TSI 02/2021

MAN D28 için olan 638.901 valf kapağı contamızda malzeme değişikliği

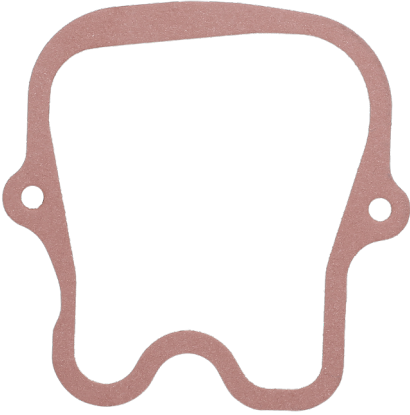
638.901 valf kapağı contamızı daha da geliştirdik ve EWP 407 olarak tanımladığımız yeni geliştirilen bir malzeme kullanmaya başladık. Bu malzemenin sıkıştırılabilirliği önceki malzeme ile benzerdir ancak sahip olduğu PTFE kaplaması sayesinde ilave olarak yapışmazlık özelliğine de sahiptir. Bu sayede sökme işlemi kolaylaşmış ve sızdırmazlık yüzeylerini temizleme ihtiyacı neredeyse ortadan kalkmıştır. Bu malzeme sadece yağlara ve yakıtlara karşı çok yüksek direnç göstermekle kalmaz, aynı zamanda vida deliği aralıklarının uygun olmadığı durumlarda bile sergilediği mükemmel sızdırmazlık özelliği ile etkileyicidir. Yeni malzemenin görünümü de değişiktir - valf kapağı contası her zamanki gibi kırmızı renkte değildir; rengi artık gridir ve test edilmiş ve onaylanmış kaliteli Elring OE görünümüne sahiptir.

Eski 638.901 – MAN 51.03905.0134
Malzeme: EWP kırmızı (yumuşak malzeme)

YENİ 638.901 – MAN 51.03905.0134
Malzeme: EWP 407 gri (yumuşak malzeme)
